**PIANO ATTUATIVO SUBCOMPARTO 2A PER
REALIZZAZIONE DI NUOVO FABBRICATO
COMMERCIALE DIREZIONALE E SERVIZI CON
OPERE DI URBANIZZAZIONE CONNESSE**

**RELAZIONE INTEGRATIVA SUGLI
ASPETTI IDRAULICI**

La presente relazione vuole integrare i documenti tecnici relativi alle problematiche idrauliche allegati al piano attuativo in oggetto, a seguito delle richieste di precisazioni della Regione Toscana, Direzione Difesa del Suolo e Protezione Civile - Settore Genio Civile Valdarno Inferiore, di cui alla Comunicazione Prot. 2813 del 28.02.2023, rispondendo punto per punto alle richieste formulate.

Figura 1 carta dei battenti TR=30 anni

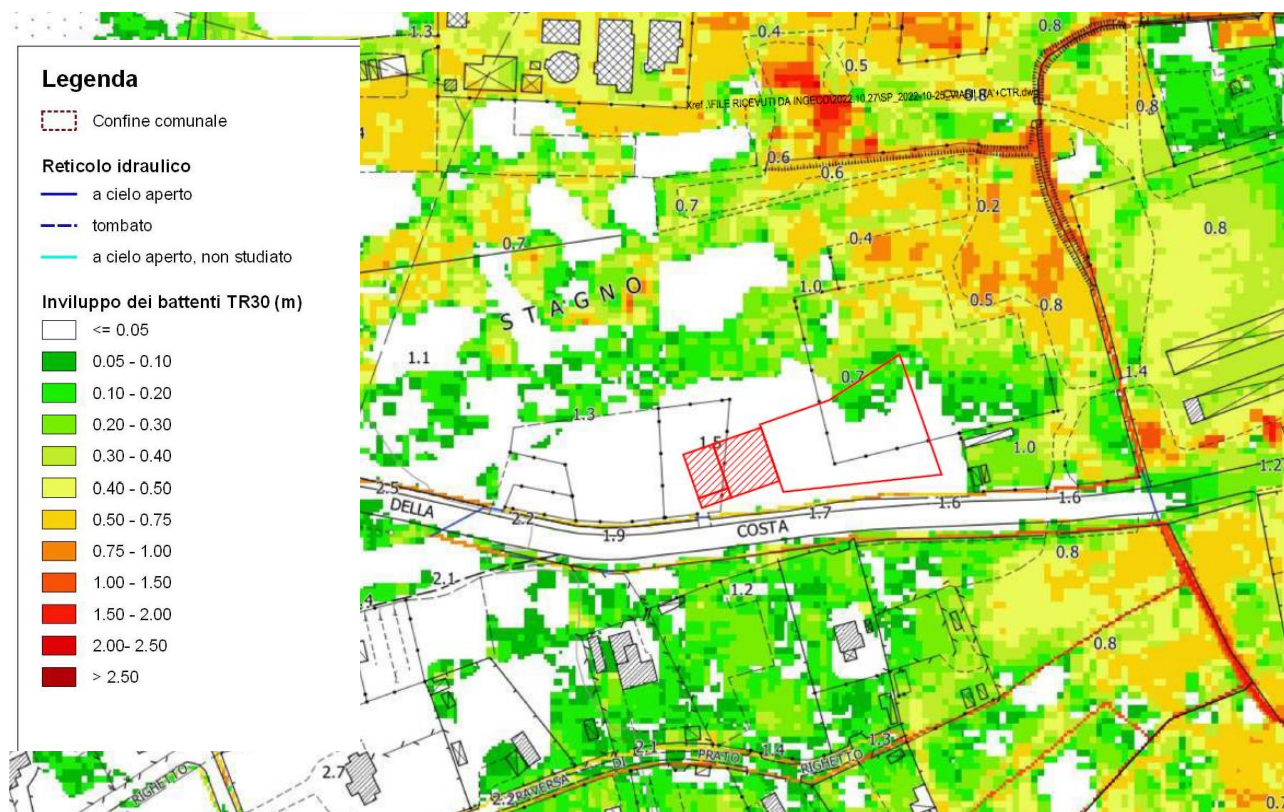
“Si riscontra inoltre, a pag. 2 della “Relazione Tecnica Illustrativa”, la previsione di realizzazione di un piano interrato al fabbricato, dove saranno posti i locali tecnici. Si richiama pertanto quanto disposto dall’art. 11, comma 5 della L.R. 41/2020, in relazione al fatto che “nelle aree a pericolosità per alluvioni poco frequenti, caratterizzate da magnitudo idraulica moderata, possono essere realizzati volumi interrati a condizione che non sia superato il rischio medio R2”. Rispetto dunque a tale previsione occorre effettuare ulteriori approfondimenti tesi alla dimostrazione del non superamento del rischio medio R2. Si richiamano inoltre, qualora il piano interrato interessasse anche aree a pericolosità per alluvioni frequenti, gli ulteriori condizionamenti derivanti dal comma 3 del medesimo art. 11, i quali dispongono l’attuazione di opere idrauliche della tipologia a).

Si precisa che i volumi interrati (evidenziati nella figura con rigatura rossa) sono stati ubicati sicuramente in aree a pericolosità per alluvioni poco frequenti, non essendo interessate da esondazioni con TR=30 – frequenti (come da estratto dallo studio allegato al POC), pertanto ammessi se non superato il rischio medio R2, come indicato nella nota della Regione.

Figura 4 Sovrapposizione sedime area di compensazione con LIDAR regionale e Sezioni morfologiche

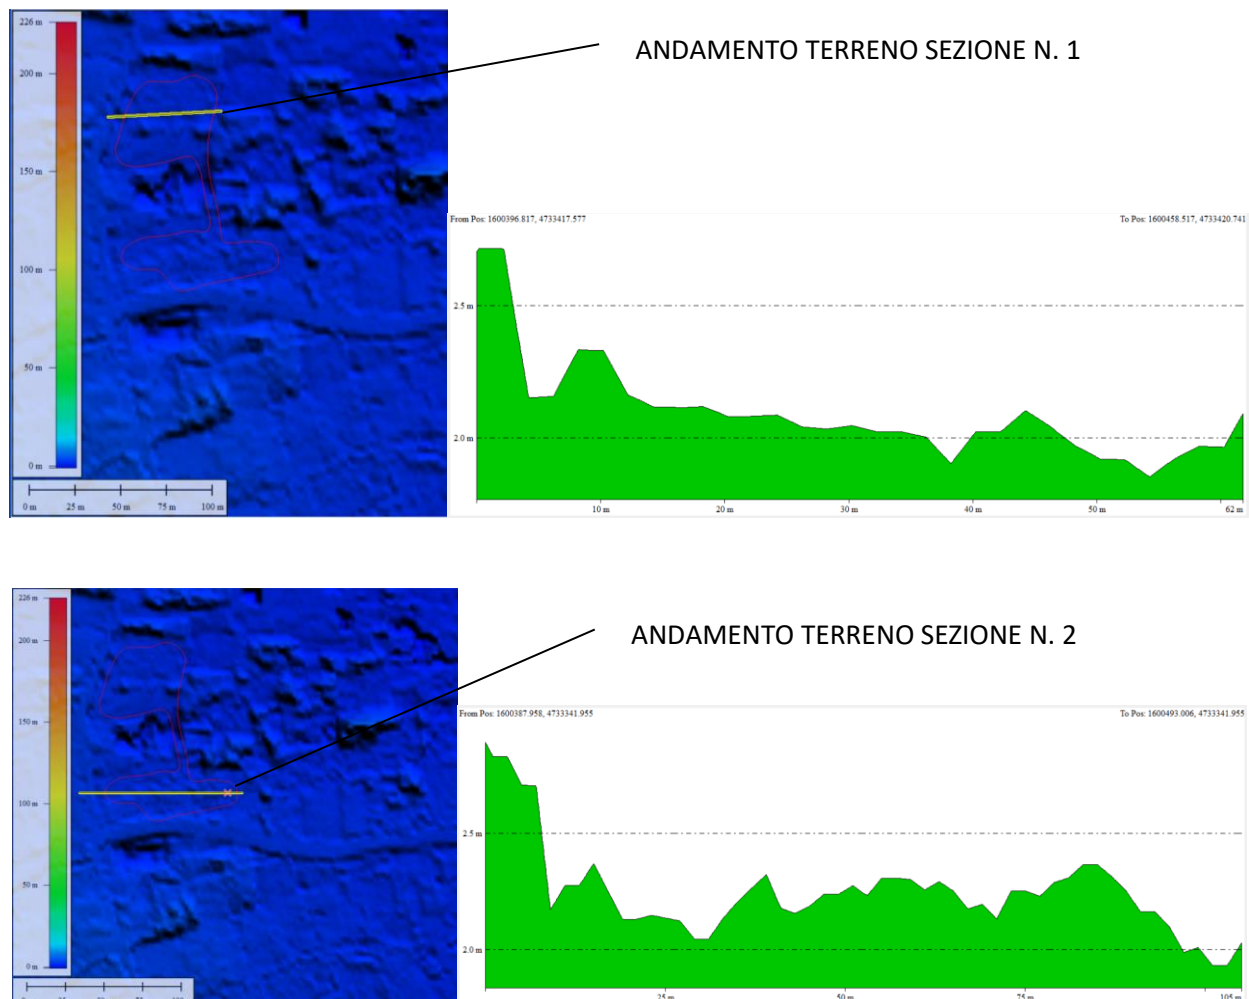
Si prende atto nella "Relazione Aspetti Idraulici" che per i suddetti interventi di realizzazione di nuovi edifici, parcheggi e viabilità, sono stati eseguiti i necessari calcoli dei volumi d'acqua da invasare al fine del dimensionamento delle opere per il non incremento del rischio idraulico in altre aree (art. 8, comma 2, L.R. 41/2018), le quali si connotano in termini di depressioni di aree adiacenti a quelle di intervento, collegate idraulicamente ed in grado di scaricare per gravità verso il Fosso Vuotabotte (corpo idrico recettore). Si rende tuttavia necessario esplicitare tali calcolazioni in un opportuno elaborato nonché rappresentare progettualmente, tramite tavole grafiche in stato attuale-progetto-sovrapposto (planimetrie e sezioni quotate), tali opere ed approfondire le valutazioni e le analisi tese a dimostrare che gli interventi previsti garantiscano il buon regime delle acque del suddetto Fosso Vuotabotte, così come prescritto all'art. 8, comma 2, lett. a) della suddetta legge regionale.

Il volume necessario dell'area di compensazione è stato calcolato, come giustamente rilevato dagli Uffici Regionali, andando a computare il **volume di ristagno** delle acque nel sedime di intervento, allo stato attuale non modificato. Poiché tale volume viene eliminato per effetto delle opere di edificazione e di urbanizzazione che vengono proposte nel piano attuativo, si determina un volume complessivo di compensazione pari a 2.583 mc. Viene richiesta la dimostrazione della realizzabilità dello stesso. A tale scopo si è calcolato il volume ipotizzato mediante il noto metodo delle sezioni orizzontali, una volta sovrapposto il sedime delle vasche al rilievo LIDAR e determinata la quota media del terreno rilevata dalle sezioni riportate (ed assunta cautelativamente uniforme a + 2,10 m s.l.m., dopo opportuna livellazione) . Si precisa altresì che in prima fase di progettazione preliminare (quale quella di un piano attuativo) si era comunque fornito l'ordine di grandezza della depressione da realizzare su un'area di proprietà della committenza di circa 5.795 mq, determinando una depressione media necessaria di circa 45 cm, perfettamente attuabile. Su richiesta degli Uffici Regionali si provvede ora a dettagliare meglio il reale sedime delle depressioni, tracciando al loro interno curve di livello ad equidistanza 20 cm con conseguente tabella dei volumi **che evidenzia un volume realizzabile di circa 2.590 > 2.583 mc.** Tale nuova precisazione vuole solo dimostrare la fattibilità dell'intervento che sarà definito in fase di progettazione definitiva, previo rilievo topografico di dettaglio, riservandosi anche una parziale diversa forma costruttiva, ovviamente a parità di volume minimo necessario da realizzare.

Figura 7 Sovrapposizione edificio e aree di compensazione con tavola ex IDR.08 POC

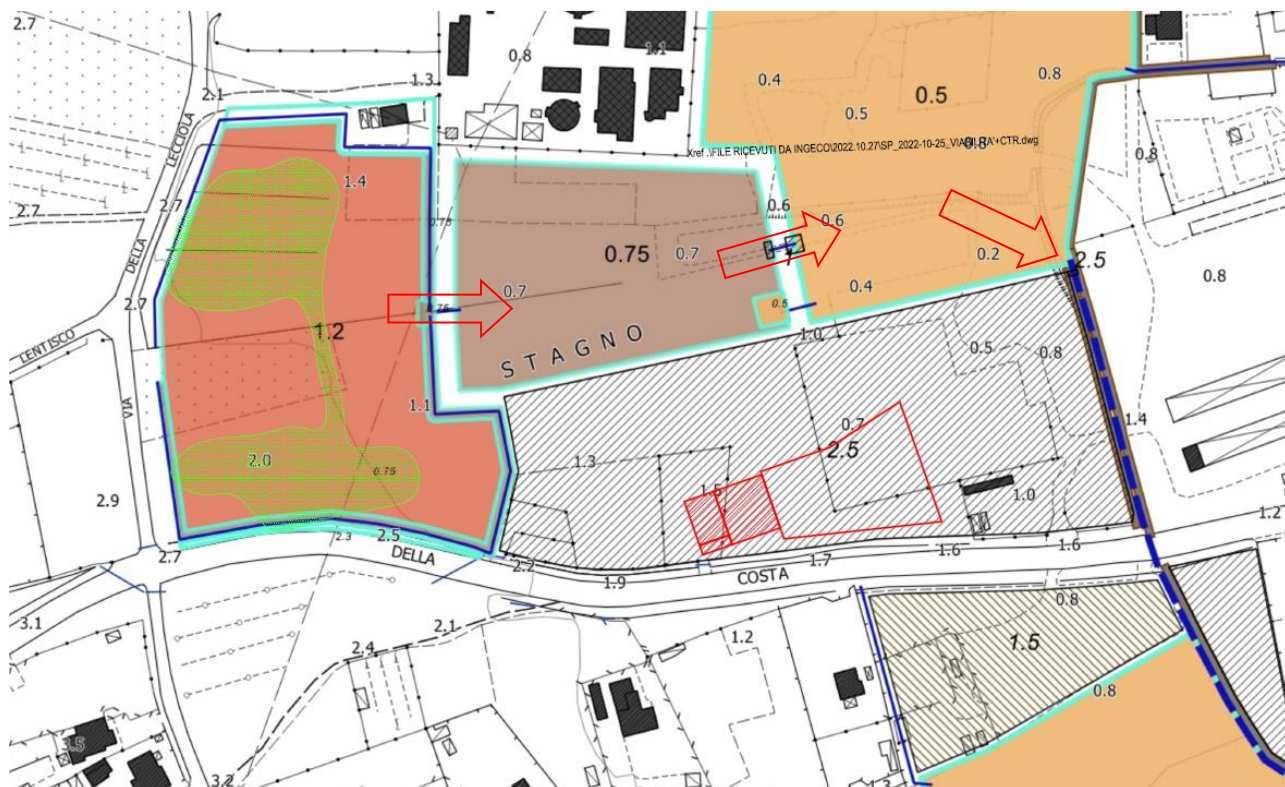
Il corretto posizionamento delle suddette opere per il non incremento del rischio idraulico in altre aree, al fine della loro funzionalità, dovrà altresì essere supportato da considerazioni inerenti la dinamica del fenomeno esondativo, come descritta negli studi effettuati da codesto Comune, allo scopo di garantire che il medesimo principio di non incremento del rischio sia sempre garantito in tutte le fasi del fenomeno esondativo.

Il corretto posizionamento relativo delle opere di non incremento delle condizioni di rischio in aree limitrofe risulta esaustivamente illustrato dalle considerazioni sulla dinamica di esondazione, trattate al punto precedente. Ma tale corretto posizionamento si desume facilmente anche dalla formale corrispondenza tra le aree di compensazione indicate nel POC nella tavola IDR.8 del POC adottato, e le aree previste per il rialzamento e la messa in sicurezza, sempre nel POC. **In sostanza le aree ora proposte per la compensazione sono un sottoinsieme delle aree indicate nel POC e le aree di sedime dell'edificio sono un sottoinsieme delle aree previste per il rialzamento e la messa in sicurezza.** Come si legge nella relazione allegata allo studio idraulico del POC infatti:

La proposta progettuale di intervento di mitigazione idraulica è riportata in modo schematico nella tavola IDR.8 del Piano Operativo adottato, e individua come quota di sicurezza, alla quale porre sia la sommità della barriera di protezione sul lato urbano che il piano di calpestio delle porzioni rialzate destinate all'edificazione alla quota di 2.50 m s.l.m. La massima profondità di scavo nel sistema di vasche di accumulo è posta a quota pari a 0.50 m s.l.m.

Le indicazioni del POC sono pertanto di principio e non vincolanti nelle forme costruttive. Esse vogliono solo specializzare e regolare la circolazione OVEST-EST delle acque di ristagno che progressivamente si dirigono verso il fosso Vuotabotte, e specializzare le aree a vocazione edificatoria interessate da deflusso di soli pochi cm e senza velocità, consentendone il rialzamento.

Tali principi vengono assolutamente mantenuti dalla soluzione di progetto presentata, adattandoli alle necessità del piano attuativo, ma lasciando inalterata la possibilità in futuro di completare l'assetto complessivo del POC, ove ritenuto utile.
